# ARARAT **go!bergmann** walk'n'talk

## BEGEGNUNG IN DER BERGMANNSTRASSE

ARARAT-INFORMATIONSBLETT 17353 ZUM BEABSICHTIGTEN TREFFEN DER GEWERBLICHEN ANRAINER AM 30. AUGUST 2017 IM GESUNDHEITZENTRUM

SENJVK-BEZIRK-LK.ARGUS+-VORPLANUNGSKONZEPT „PROBEPHASE“ ZUR TESTPHASE  
„PARKLETTZONE“ ZUM PILOTVORHABEN „BERLINER BEGEGNUNGSZONE BERGMANNSTRASSE“  
WO BLEIBT DAS „SCHWEIZER MODELL“!

© SCHAUBILDER LK.ARGUS+ PERSPEKTIVE STANDPUNKT ARARAT BLICKRICHTUNG ÄRZTEHAUS → MEHRINGDAMM  
BAUKASTEN AUFENTHALTSMODULE GRUNDMODUL + SYSTEMSKIZZE MODULFUNKTIONEN

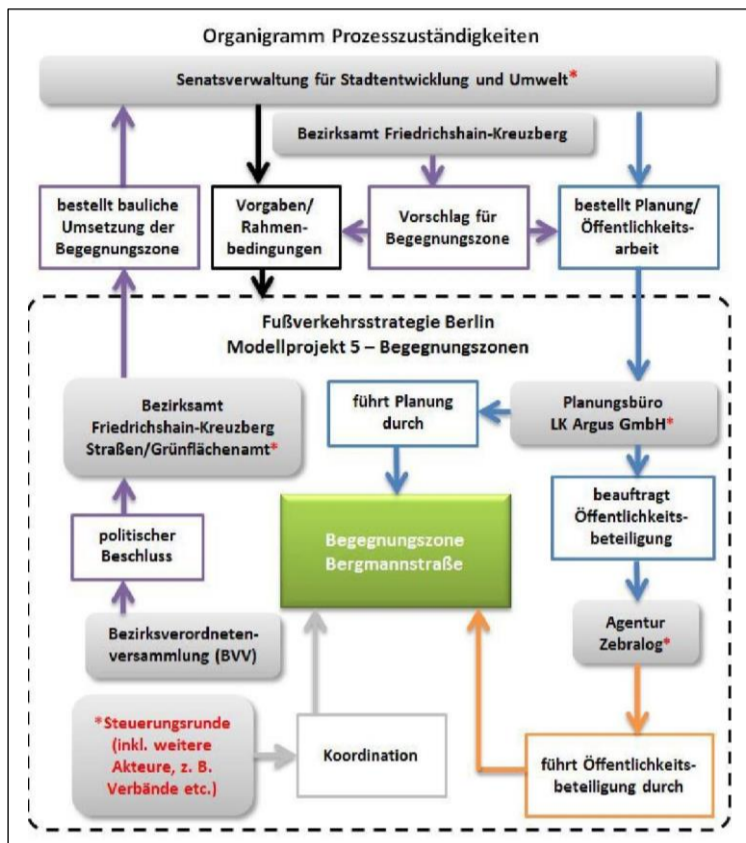
Grundsätzlich ist festzuhalten, dass im Rahmen des Bürgerbeteiligungsverfahrens die Voraussetzungen für die vom Bezirk angedachten Umgestaltungsmaßnahmen der Bergmannstraße in eine sogenannte „Berliner Begegnungszone“ nicht vorgegeben waren, wenn man vom „Muster-Pilotvorhaben“ Maaßenstraße einmal absieht, sondern sich die Planer grundsätzlich an den ausgewerteten Ergebnissen der Bürgerbeteiligungsverfahren orientieren sollten! Erstes Ergebnis: Eine Art zweite Maaßenstraße ohne detaillierte Aussagekraft, was ja gerade nicht dem Wunsch der Anrainer entsprochen hat. Vor allem, weil in den Skizzen zu erkennen war, dass sämtliche Parkflächen entfallen sollten. Besonders die gewerbetreibenden Anrainer konnten dieser Planung nichts abgewinnen, weshalb, gemäß „Geheiß“ der Akteure, eigene Anrainervorschläge, als Diskussionsgrundlage, erarbeitet und im Juni 2016 der Öffentlichkeit vorgestellt wurden. Statt einer weiteren Diskussionsrunde mit den Planern, wurden unsere Vorschläge von niemanden zur Kenntnis genommen, sondern im November 16 Skizzen einer Parklet-Zone, also eine Art „reversible Elemente“ von den Akteuren als der „Weisheit letzter Schluss“ ohne näheren Erläuterungen präsentiert! Jetzt habe wir Ende August 2017! Trotz intensiver Bemühungen konnten wir bis heute keine bearbeitbaren Unterlagen von Akteuren erhalten, so dass wir den Eindruck gewinnen, dass dahinter Methode steckt! Unseres Erachtens ist es daher nicht verwunderlich, dass die Kollegen das ganze Verfahren nicht mehr ernst nehmen und sich zurückziehen. Ist das so beabsichtigt? Unser Versuch, unsere Anrainer-Vorschläge mit der LK.Argus-Hammer-Tau-Skizze (LK.Argus+) zu vergleichen ist ja

eigentlich müßig, da beide Bearbeitungen unterschiedliche Voraussetzungen verfolgt haben! Wer will Parklets? Prinzipiell wurde die geforderte Fahrbahnführung geradlinig bewahrt, was dem Charakter dieser Straße entspricht. Die Reduzierung der Fahrbahnbreite entspricht auch unseren Vorstellungen. Die symmetrische Anordnung der 6,5 m breiten Fahrspur lässt eine Einrichtung von Querparkerflächen nicht zu. Die in diesem Konzept beidseitig insgesamt vorgesehenen 18 Parkflächen (?), ca. b = 2,45 m, sollen jeweils eine ca. 1 m breite Distanzverbretterung zur Bordsteinkante erhalten, welche meines Erachtens nicht praxistauglich sein würde! Im Konzept ist nicht zu erkennen, wie die Parkflächensituation durch die Reduzierung von über 100 Parkflächen für die Anrainer gelöst wird! Wir erachten unseren Vorschlag immer noch für besser und praxistgerechter! Umseitig sind die Flächenarten der derzeitigen Verkehrsflächenumnutzungen des Konzepts aufgeführt. Zweiräder? Die grafische Aufbereitung mittels dieser „Berg-Markierungen“ der Konzept-Skizze ist meines Erachtens aus der Vogelflugperspektive lediglich eine lustige Idee, aber eben nur lustig! Ob die Verkehrsteilnehmer motiviert werden sich hierdurch sozial und vorschriftgerecht zu verhalten, müsste nachgewiesen werden! Eine wirksame Entschleunigungsmaßnahme erscheint mir das nicht zu sein! Teilweise werden die Querungsflächen über sogenannte Aufenthaltsflächen geführt. Es stellt sich für mich die Frage, ob das im „Sinne des Erfinders“ ist, ebenso wie die Anordnung von Zweiradabstellflächen im Bereich Ärztehaus. Für ein Parklet-Konzept, ob Probephase oder Testphase, ist das Vorplanungskonzept m.E. nicht „selbsterklärend“. Mager! Wie soll man sich Parkletkonstruktionen vorstellen, Wo, welche?...
